リサイクル燃料備蓄センター
設計及び工事の計画の変更認可申請書
(補足説明資料)

受入れ区域天井クレーンの耐震性

令和5年3月

リサイクル燃料貯蔵株式会社

図1 設計用床応答曲線 (S_d (鉛直))

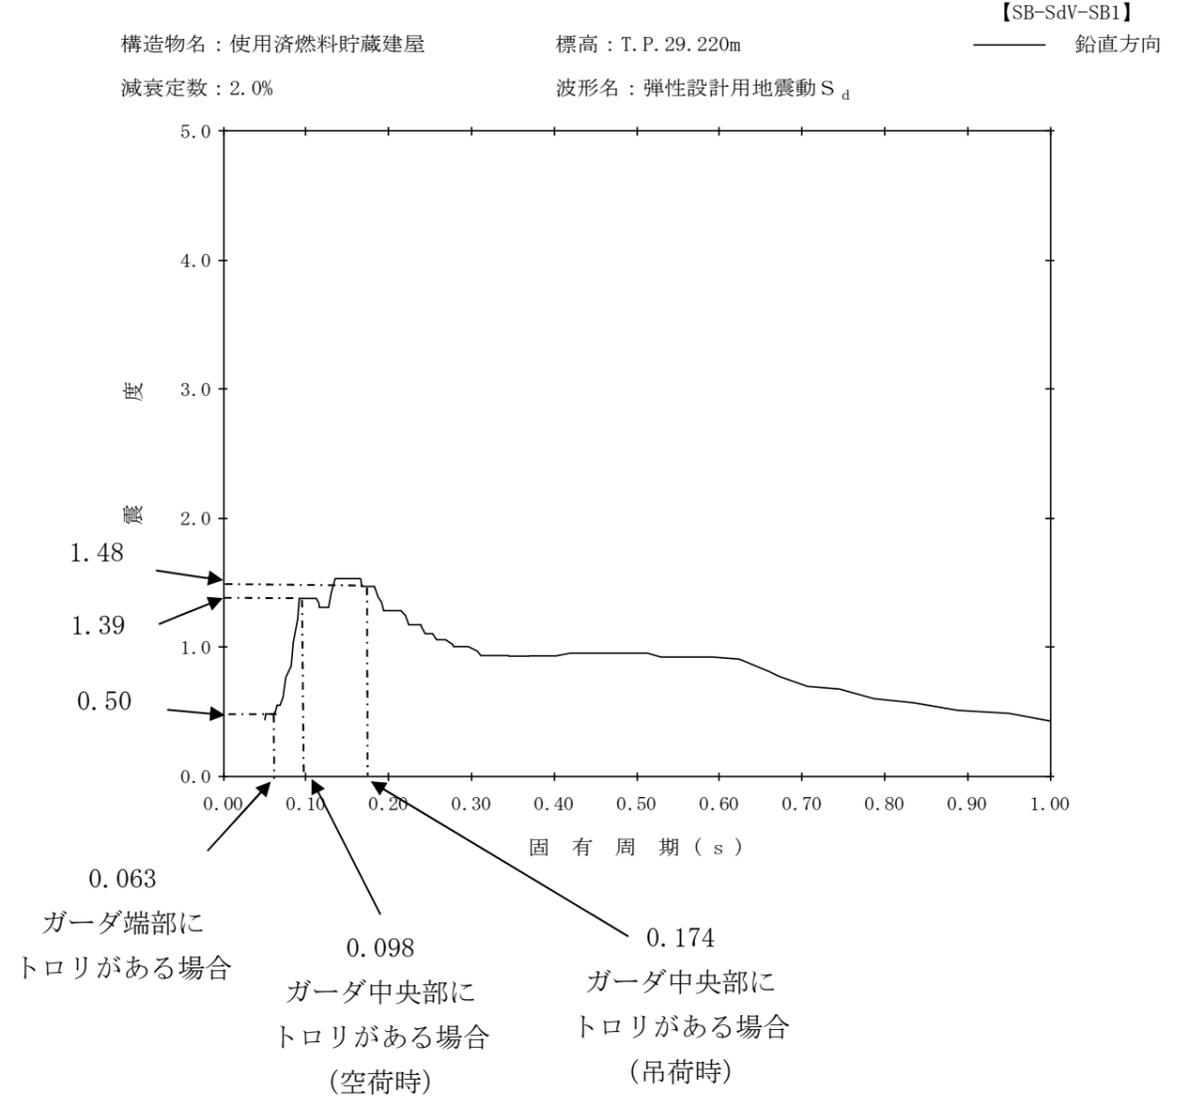
固有周期 ($T=0.174$ (トロリがガーダ中央にある場合), $T=0.063$ (トロリがガーダ端部にある場合)) より、共振のおそれのある機器と判断されることから、弾性設計用地震動 S_d による受入れ区域天井クレーン設置レベルの設計用床応答曲線 (図1) に2分の1を乗じた値とする。

既設工認	本変更申請	
水平方向設計震度	走行方向 (EW 方向)	0.08	変更なし	
	横行方向 (NS 方向)	0.39	変更なし	
	横行方向 (NS 方向)	0.15	変更なし	
鉛直方向設計震度	トロリがガー ータ中央に ある場合	吊荷時	0.67	0.74
		空荷時	0.70	変更なし
	トロリがガー ータ端部 にある場合	0.25	変更なし

図2 設計用床応答曲線 (S_s (鉛直))

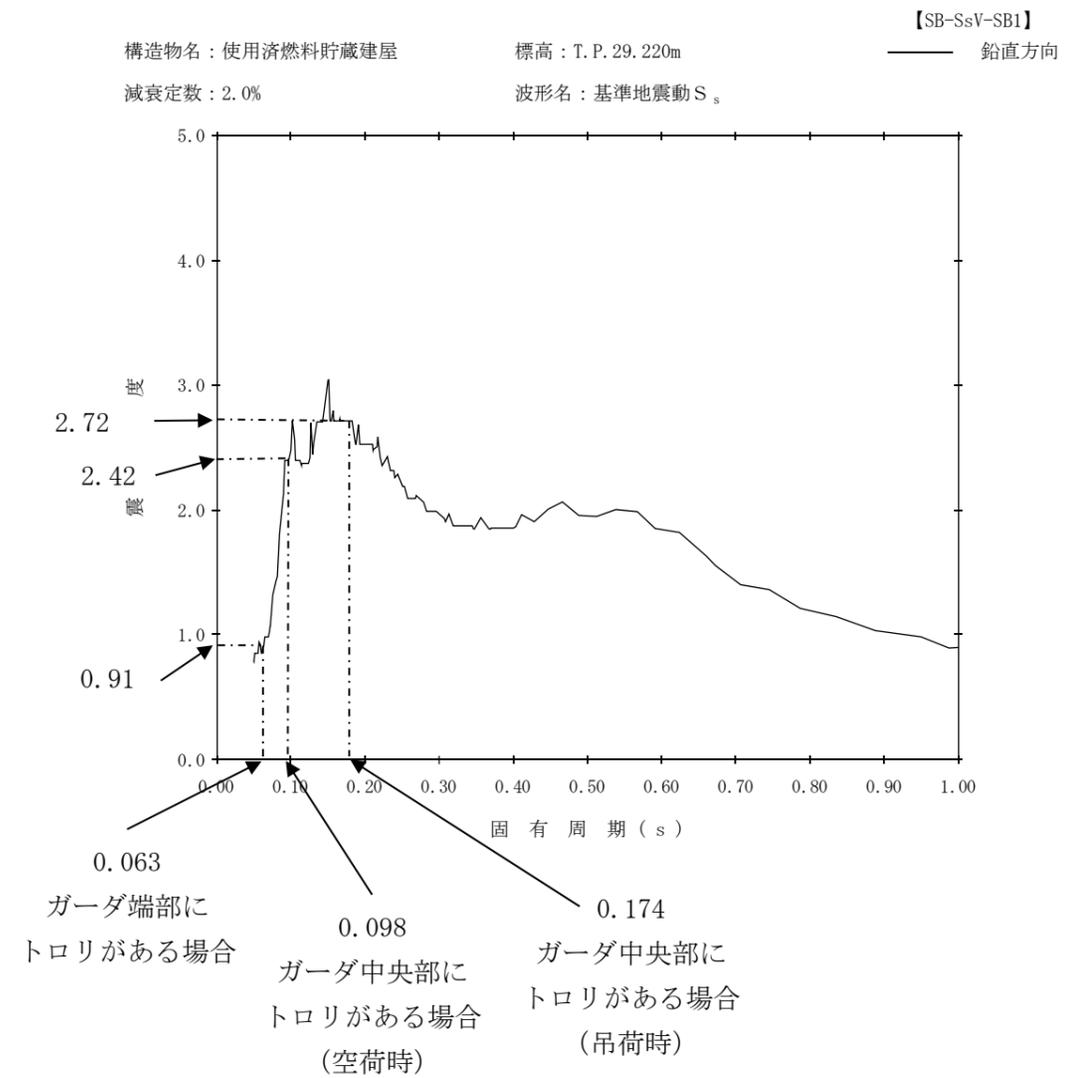
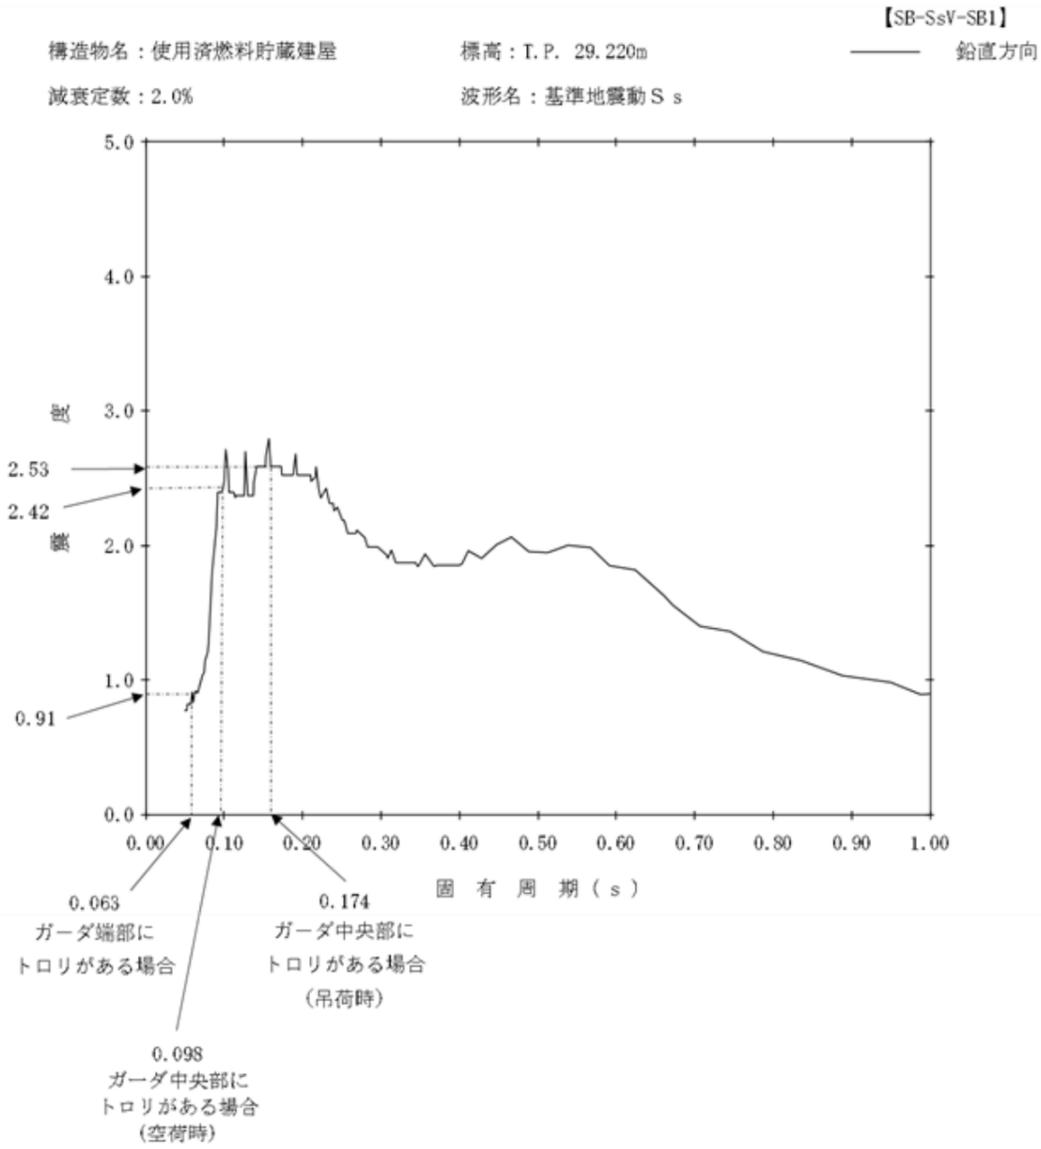
固有周期 ($T=0.174$ (トロリがガーダ中央にある場合), $T=0.063$ (トロリがガーダ端部にある場合)) より、基準地震動 S_s による受入れ区域天井クレーン設置レベルの設計用床応答曲線 (図2) から保守的に設定した値または、基準地震動 S_s による使用済燃料貯蔵建屋の最大応答加速度の20%の割り増しより算出したものの大きい方を設計地震力とする。

既設工認	本変更申請
水平方向設計震度	走行方向 (EW 方向)	0.08	変更なし
	横行方向 (NS 方向)	1.45	変更なし 【1.35】
	横行方向 (NS 方向)	0.15	変更なし
水平方向設計震度	トロリがガー ータ中央に ある場合	吊荷時	3.07 変更なし (2.72) 【0.73】
		空荷時	2.72 変更なし (2.42) 【0.73】
	トロリがガー ータ端部 にある場合	1.35	変更なし (0.91) 【0.73】

【】内については1.2ZPAの値。

()内は設計用床応答曲線の値。
